Søknad om løyve til 7 småkraftverk i Voss kommune. Melding om vedtak.

Vi syner til brev frå NVE dagsett 28.11.16 der Hordaland fylkeskommune vert beden om å gje fråsegn til søknad om løyve til 7 små vasskraftverk i Voss kommune.

Søknad om løyve til 7 småkraftverk i Voss kommune. Fråsegn.

Fig. 7 Osp med fossefiltlav, raudlista og sterkt trua. Avbøtande tiltak: Tersklar og kunstig sprutsone.

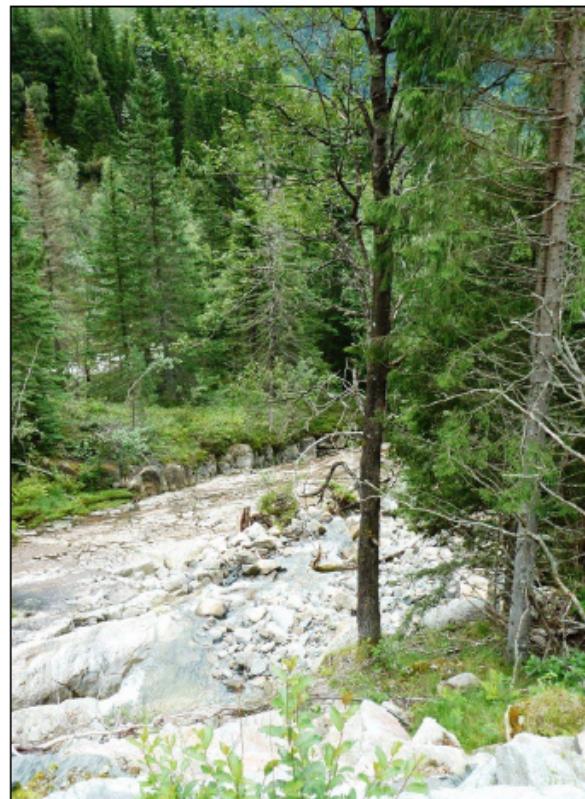
Fire raudlista artar er identifiserte i tiltaksområdet: Alm (sårbar), ask (sårbar), skorpefiltlav (nær trua) og fossefiltlav (sterkt trua) som vart identifisert på ei enkeltståande osp langs elva. Det er planlagt å laga tersklar og kunstig sprutsone ved denne ospa for å sikra eit fuktig miljø slik fossefiltlav krev.

Fossefiltlav er «sterkt trua» og fell inn under denne retningslina. Under tvil meiner likevel fylkesrådmannen at det avbøtande tiltaket som er planlagd for å sikra eit fuktig miljø, dvs. tersklar og kunstig sprutsone ved ospa, er tilstrekkeleg til å rå til konsesjon.

Fig. 20 Oversikt over naturtypar. Bekkekloft (grøn) og foss-eng (blå). Den svarte lina med kraftverk nedst er feil teikna inn og skal ikkje vera med på kartutsnittet.

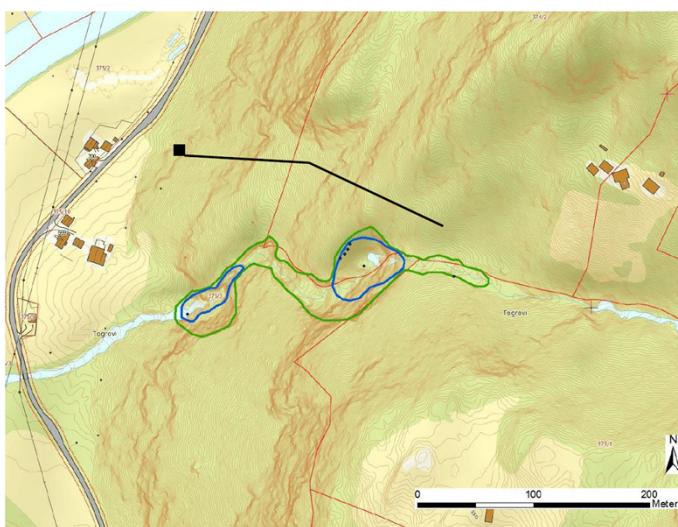
På grunn av relativt stor uvisse knytt til omfang og konsekvens for naturtypane bekkekløft og foss-eng og raudlista artar knytt til desse naturtypane, er det fylkesrådmannen si vurdering at kunnskapsgrunnlaget ikkje er tilfredsstilande og såleis i strid med småkraftplanen sitt krav om at «i område der utbygging kan føra med seg skade på arts- og naturtypar av stor verdi eller område med potensial for slik, skal dette kartleggjast» (R11.5). Et slikt krav er óg i samsvar med kunnskapskravet i naturmangfaldlova (§ 8). Før eventuelt konsesjon vert gjeve, vil fylkesrådmannen difor stilla krav om ei grundigare kartlegging av naturtypane bekkekløft og foss-eng både i tiltaks- og influensområdet. For influensområdet gjeld det også dei tilstøytande 200 m i Teinegrov.

På grunn av manglande kunnskapsgrunnlag og uvisse knytt til konsekvensar for naturtypane bekkekløft og foss-eng, leveområde for villrein og leveområde for andefuglar og vintererle, meiner fylkesrådmannen konfliktpotensialet for temaet biologisk mangfald er høgt. Fylkesrådmannen er dessutan kritisk til at det ikkje er gjort eigne konsekvensvurderingar for Husagrovi og kryssande tilkoplingsline over Teigdalselvi.

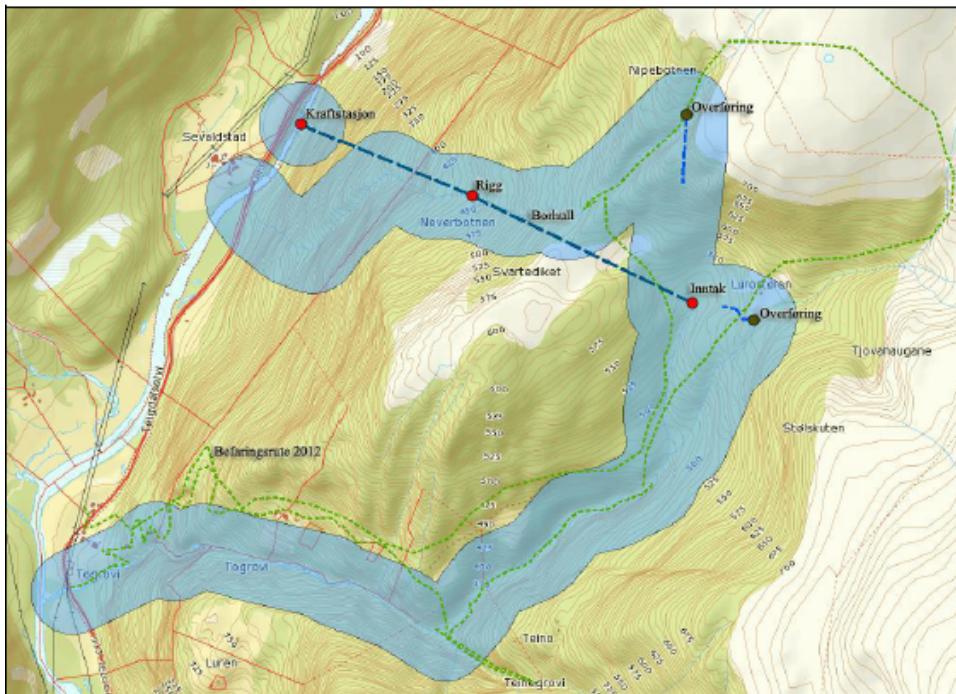
Fig. 21 Kartet syner influensområdet slik tiltakshavar avgrensar det. Fylkesrådmannen er kritisk til at influensområdet i Husagrovi fra «Overføring» og ned til Sevaldstad ikke er konsekvensvurdert for manglende minstevassføring. Det er heller ikke Lambagrovi fra «Inntak» og ned til Togrovi. Den øvre delen av influensområdet er beiteområde for villrein av «stor verdi» som ikke er konsekvensvurdert. Det same gjeld influensområdet i Teigdalselvi og potensielle konflikter med lakseførande strekning av «stor verdi» inkl. sjøaure, «svært viktig» regionalt friluftsområde for fritidsfiske og registrering av vintererele og leveområde for andefuglar rett nedanfor utlaupet til Togrovi i Teigdalselvi. Fylkesrådmannen rår difor fra utbygging av Togrovi kraftverk.

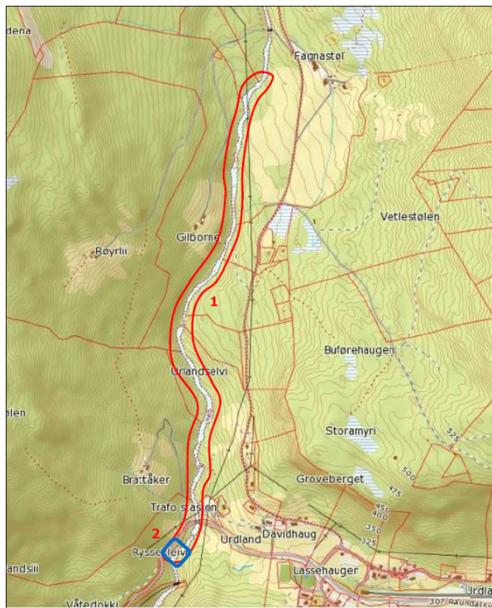
For fossekall må eigne reirkassar vurderast der trygge reirplassar forsvinn, jfr. R5.3 i småkraftplanen.

Sidan det ikkje føreligg ein spesifikk naturfagleg vurdering av den lokale aurebestanden knytt til eit verna vassdrag, vil fylkesrådmannen i samsvar med fylkespolitiske retningslinjer for søknad (R11.6) i småkraftplanen, krevja at det blir gjort. Det same gjeld for ferskvassbiologi.

Fig. 29 Dagens anlegg (til høgre) skal rustast opp som vist på kartet til venstre. I verna vassdrag kan konsekjon for kraftverk opp til 1 MW og opprusting av eksisterande anlegg vurderast om tiltaket ikkje

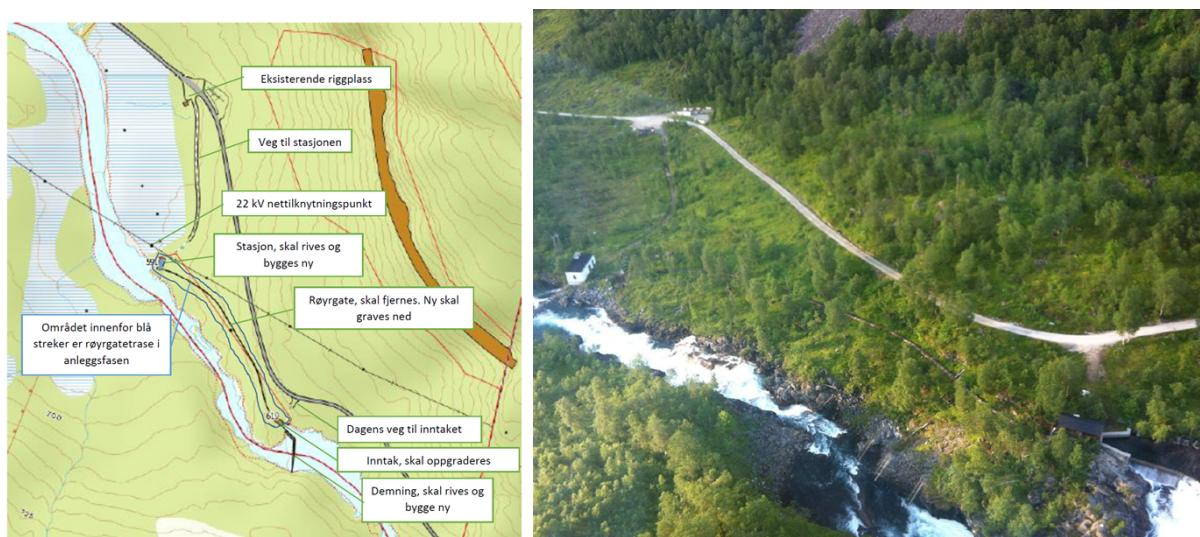
svekker verneverdiene i området (Fylkesdelplan for små vasskraftverk i Hordaland). Fylkesrådmannen vurderer opprustinga i Kleivelvi å vera innanfor retningslinene i fylkesdelplanen.

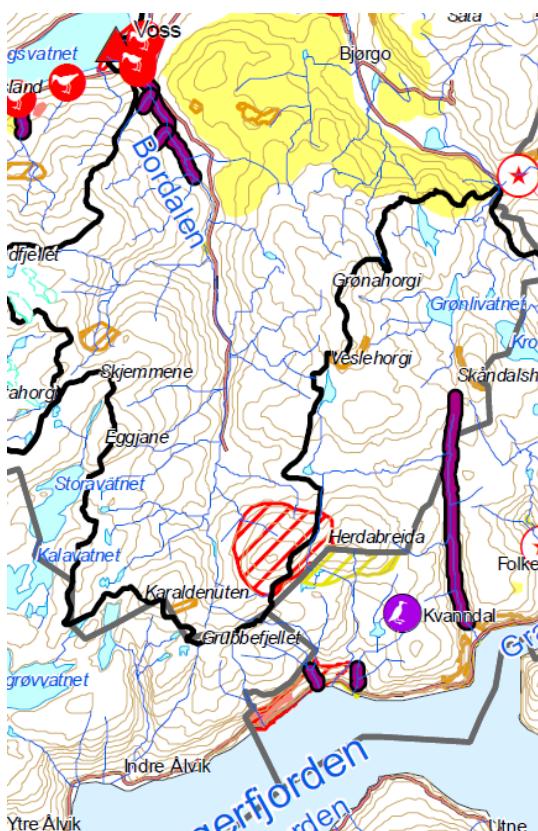
Fig. 41 Verdikart for biologisk mangfold for Bordalen indikerer lågt konflikt-nivå, men dalen er i høve vernevedtaket for Vosso-vassdraget slik fylkesrådmannen vurderer det, ikkje tilfredsstillande kartlagt korkje for naturtypar eller raudlista artar. Tiltaket på Haugamoen inst i Bordalen har difor konfliktpotensiale både isolert og samla sett. M.a. er bekkekløfta i tiltaksområdet ikkje godt nok kartlagt.
